Labormitteilung

Betr. Vorl. Freigabe Endgült. Freigabe Änderung

Zählersteuerung

3361-1370-1

Bauschaltplan

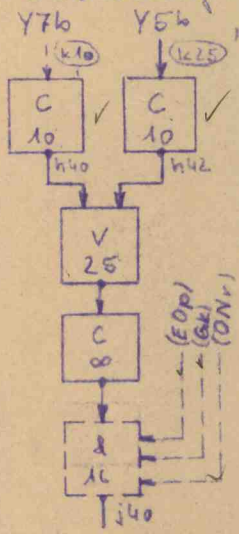
Änderung nach folgenden Angaben (Normalisierte Gk):

Verdrahtung:

- Men:
- WS Y56 - h42 ✓
 - WSge h40 - m38 ✓
 - h42 - n37 ✓
 - β38 - i40 ✓
- Blankdraht:
- r32 - r37 ✓
 - o33 - o38 ✓
 - g30 - g42 ✓

Ausgang T21 von i40 nach h40 ✓
